Commune de FRASNE LE CHATEAU

**à la demande d'autorisation environnementale déposée par la SAS PARC EOLIEN
DE FRASNE LE CHATEAU en vue de l'exploitation d'un parc éolien sur le
territoire de la commune de Frasne-le-Château (70)**

Procès-verbal de synthèse des observations

Mémoire de réponse à l'enquête publique

PHOTOMONTAGE N°1 : VUE DEPUIS LA MONTBLEUSE

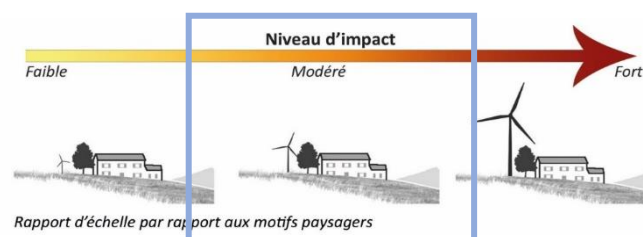
➤ Extrait Observation n°R13

Les effets potentiels de surplomb ont bien été identifiés par l'étude paysagère dès le début de cette étude et sont indiqués comme enjeu à la page 69 de l'étude d'impact. Les préconisations du bureau d'études Corieaulys sont présentées dans la carte ci-contre et indiquées p.502 de l'étude d'impact : « Plusieurs retraits au nord (200m minimum) et au sud (100m minimum) sont préconisés pour limiter les risques de trop forte prégnance et de surplomb pour les secteurs habités. »

Ainsi, lors de la définition de l'implantation des éoliennes, le porteur de projet a choisi expressément de porter la distance aux éoliennes à plus de 1050 mètres de toute habitation (voir réponse en partie 2. du présent mémoire, p.24). Les risques d'effets de surplomb, de part cette distance considérable, ont été évités. Le photomontage n°1 (p. 516 de l'étude d'impact) permet justement d'apprécier l'impact du projet depuis la Montbleuse, en contradiction directe avec l'observation n°R13 (« aucunement dimensionné dans l'étude d'impact »). Il est marqué en commentaire du photomontage que « les éoliennes apparaissent en une composition bien lisible et régulière. Leur proximité implique une certaine prégnance pour ce hameau-rue bien que la distance d'un kilomètre environ empêche tout risque d'effet de surplomb ».

Dans le cas de la Montbleuse, le rapport d'échelle perçu est modéré entre le projet et le paysage, car les hauteurs des éoliennes s'apparentent aux motifs végétaux environnants. Nous sommes dans le cas de figure suivant (impact modéré) :

PHOTOMONTAGE N°17 : VUE DEPUIS LE CHÂTEAU DE RAY-SUR-SAÔNE

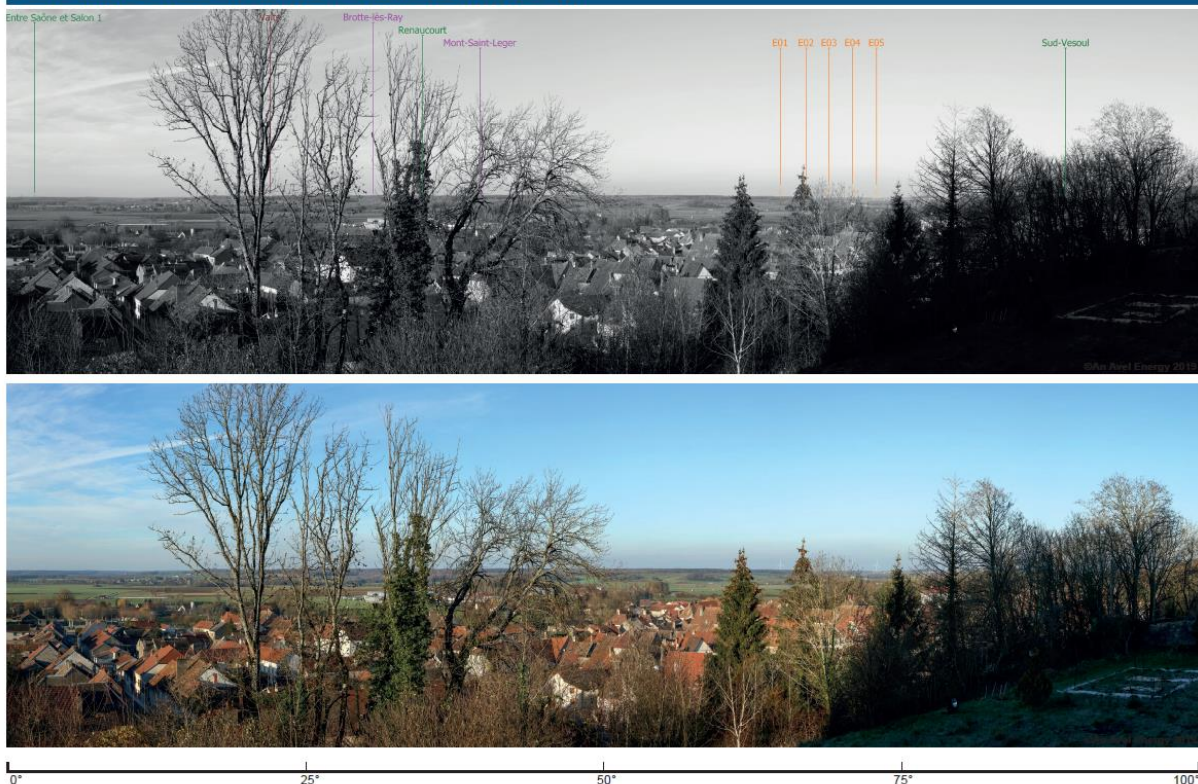
Le photomontage n°17 (p.534 de l'EIE) ci-dessous montre la vue depuis le château de Ray-sur-Saône, en contradiction avec le commentaire R13 : « *l'étude d'impact se garde bien de proposer des vues réalistes de la projection des éoliennes depuis le Château* ». En vue directe, le projet est lisible et régulier. Par rapport à l'amplitude de la vue, le projet est ponctuel et occupe un angle restreint, en accord avec les autres éléments paysagers, par la distance et l'orientation nord-ouest / sud-est de l'implantation choisie. La covisibilité du projet avec le château adossé à un bois dense n'est pas possible. De par la distance importante de plus de 11,5 km à l'éolienne la plus proche (et non pas 8,5 km comme indiqué par le commentaire R13), le parc éolien affiche une échelle de hauteur réduite, facilitant son insertion dans ce paysage à dominante horizontale. La faible prégnance du projet conduit à qualifier l'impact de modéré pour ce point de vue.

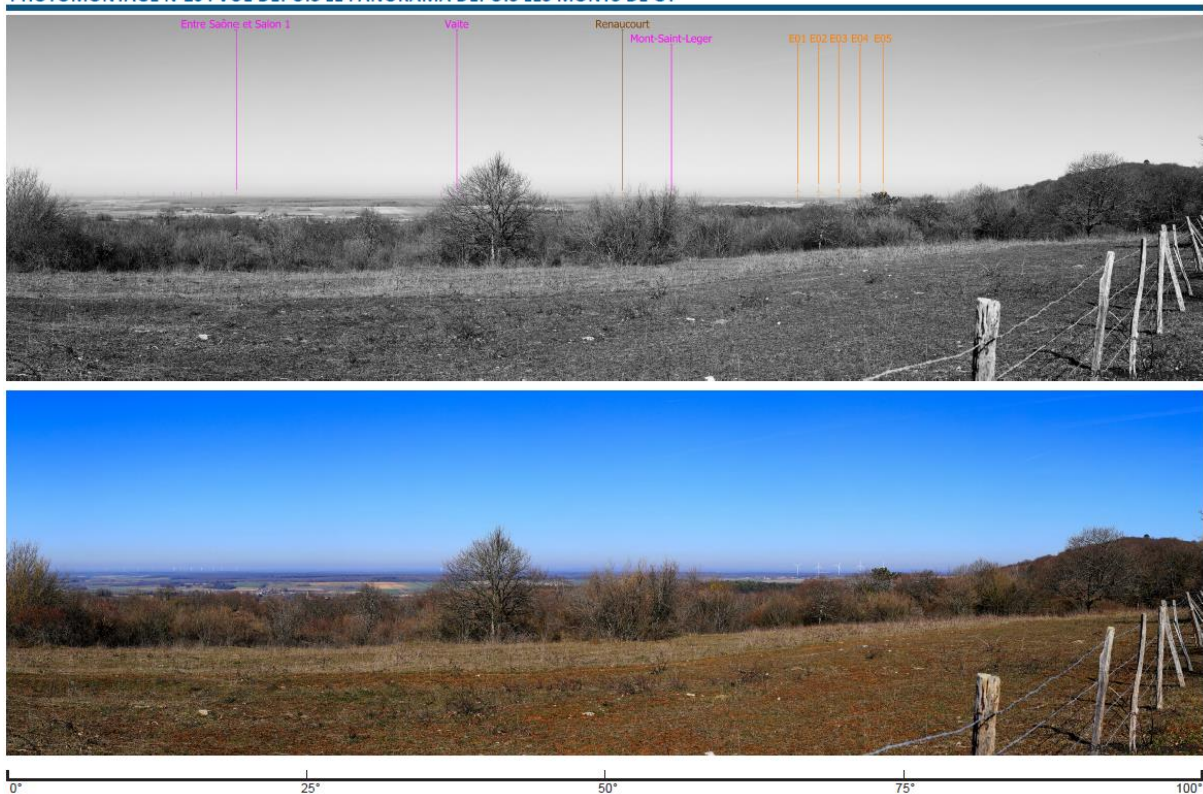
➤ **Extrait Observation n°R22**

La Via Francigena traverse la France et il se fait qu'elle passe devant ma porte,17 , route du Charme à La Montbleuse. Tous les printemps, étés et automnes je rencontre des pèlerins français, anglais, belges, hollandais, allemands, canadiens et d'autres encore. Ma maison étant la première à la sortie du bois en venant du hameau Le Charme, très souvent ils me demandent de l'eau.

Que deviendra ce chemin de pèlerinage si cinq éoliennes sont implantées à moins d'un kilomètre dans les bois ? A quoi ressemblera ce territoire décrit dans la brochure en annexe ? Que sera devenue « la forêt qui partout est proche » ?

Un paysage accueillant un projet éolien véhiculant la notion d'énergie renouvelable reste cohérent avec le cadre de tourisme culturel et durable de la Via Francigena. Comme indiqué dans la réponse suivante à *'Attractivité touristique*, l'éolien n'a pas d'effet négatif notable sur le tourisme et peut au contraire être pleinement intégré à la démarche touristique d'un territoire.

Figure 13 : Enjeux ornithologiques et projets éoliens en Franche-Comté (Source : LPO Franche-Comté)

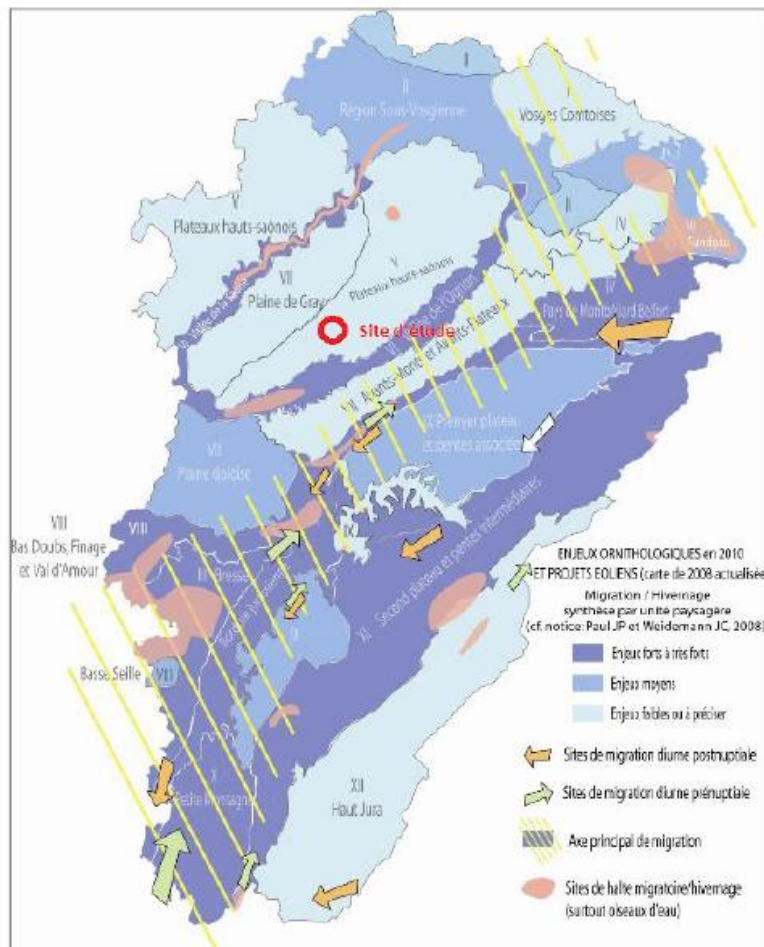
➤ **Répond également aux observations n°17, 34, R9, R10.**

L'avifaune migratrice a été étudiée avec une attention particulière dans le dossier de ce projet. Dès l'analyse bibliographique (voir p. 34 de l'étude *Volet Naturel*), il est indiqué que « les espèces remarquables (intérêt communautaire) suivantes ont déjà été observées sur les communes concernées par le projet, sans mention d'un quelconque indice de nidification : Balbuzard pêcheur, Busard des roseaux, Cigogne blanche et Grande Aigrette ». L'analyse fine réalisée par la LPO Franche-Comté (Leducq, 2010) présente le secteur d'étude comme à enjeux faibles ou à préciser pour l'avifaune migratrice, comme vu sur la carte suivante (p. 35 du *Volet Naturel*).

Cinq campagnes de suivi de migration printanière ont été réparties entre le 20 février et le 10 mai, en accord avec les recommandations de la LPO et du Guide DREAL : 2 en mars (Cigogne noire, Cigogne blanche, Milan royal...), 2 en avril (Milan noir...) et 1 en mai (Bondrée apivore...). Dix campagnes de suivi de migration automnale ont été réparties entre le 15 août et le 15 novembre, comme tel : 1 en août (Bondrée apivore, Cigogne noire, Milan noir...), 3 en septembre (Milan royal...), 4 en octobre (Milan royal...) et 2 en novembre (Grue cendrée...). Sur le site d'étude, le suivi de la migration pré-nuptiale a été effectué les 21 et 30 mars, 6 et 18 avril et 9 mai 2018. Au total, 35h35 ont été consacrées au suivi de la migration pré-nuptiale. Le suivi de la migration post-nuptiale a quant à lui été effectué les 23 août, 4, 18 et 26 septembre, 3, 11, 18 et 24 octobre ainsi que les 9 et 15 novembre 2018 pour un total de 64h consacrées au suivi de la migration post-nuptiale.

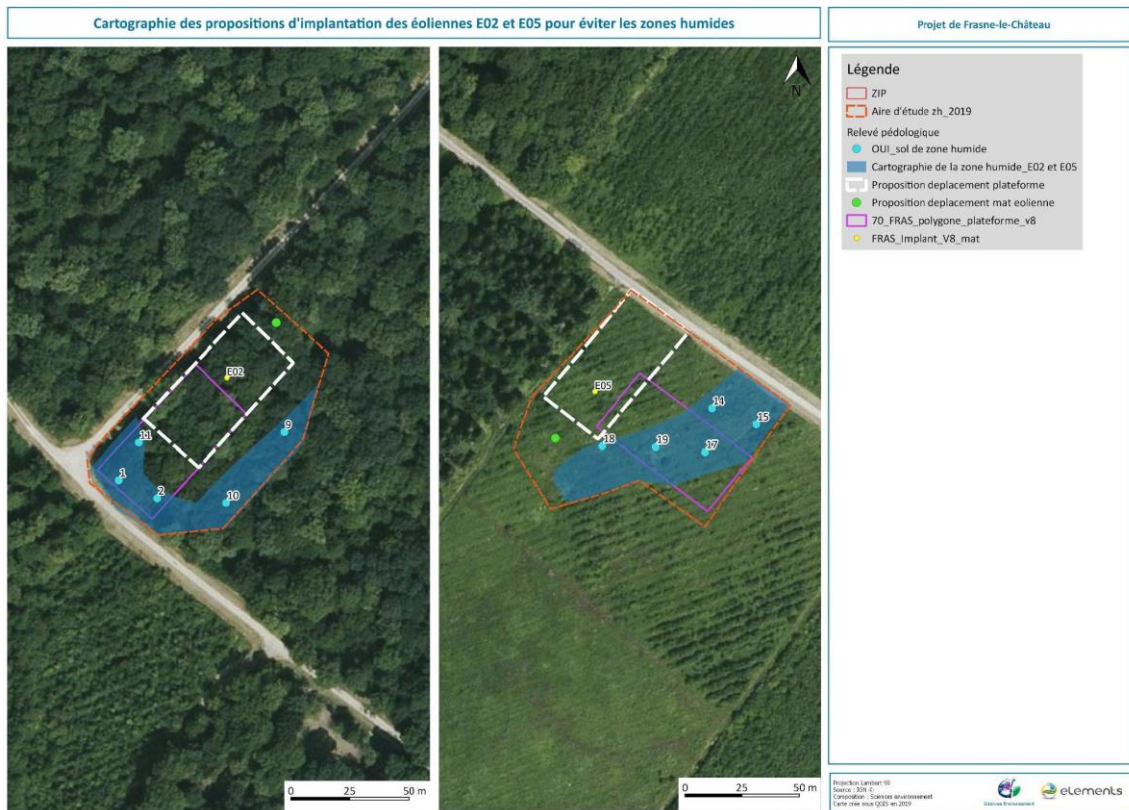
➤ Extrait Observation n°R27 :

Et que prévoit le promoteur pour protéger les sources et les points d'eau qui ne figurent pas sur la carte des zones humides inventoriées dans l'étude (figure 86)?
